GIMECCANICOlinventor-000(037 SLV FFIORACLEI/TELAIO SCOMPONIBILE + SLITTE/GRZ109111-10.jpt

1G0L0+1449045==>>3RZ109111-10\_B FE360B-DEC 20/10 sv 2035 x 265 13/01/2022 09:57:16 PD C12 PR1.5 R0.3

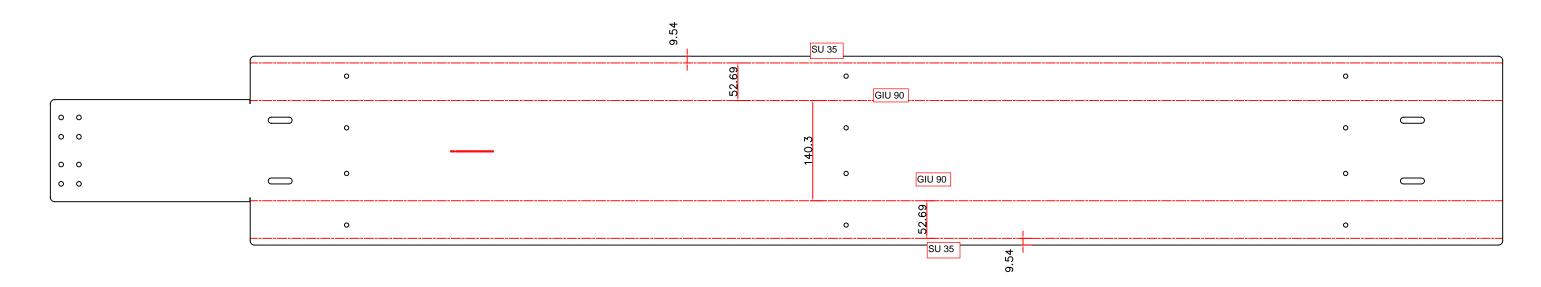
_						
	B 13/07/2015 AGGIUNTO N°8 FORI Ø6.5 PER ATTACCO CATENA PO			TACAVI 15	0713- U.F.	
	A 15/01/2015 modif. quota 1755 era 1955/280 era 80/AGGIUNTO N			5 era 1955/280 era 80/AGGIUNTO N°12	FORI Ø6 15	0115 franzini
F	REV	DATA	DESCRIZIONE		N°	MODI AUTORE
Tolleranze generali ±0.1			Smussi non quotati 0.5 Materiale Fe 42		Tratt.Termico	
Rugosita generali <sub>6.3</sub>		ta generali <sub>6.3</sub> /	Raggi non quotati 0.5 Stato LAM. SP.20/10		Note FE/ZN-5C 1B	
١.		<b>+</b>	Denominazione CANALINA PORTACAVI			
	4		LATO TESTE MOBILI		scala 1:5	<sup>Dis.</sup> U.F.
1	<b>~</b> 66	A Pressy	Gruppo TELAIO SCOMPONIBILE		<sup>Q.ta'</sup> 02	Data 28/01/2013
			Macchina SALDATRICE SL4FF		Massa N/A	Fg. Revisione
QUESTO DISSEGNO NON PUO' ESSERE RIPRODOTTO O CEDUTO SENZA NOSTRA AUTORIZZAZIONE SCRITTA DALLA DITTA GRAF Synergy THIS DRAWING CANNOT BE REPRODUCED OR GIVEN UP TO THIRD PARTIES WITHOUT Graf Synergy, FACTORY WRITTEN AUTHORISATION  ARZ109						I11-10 <b>B</b>
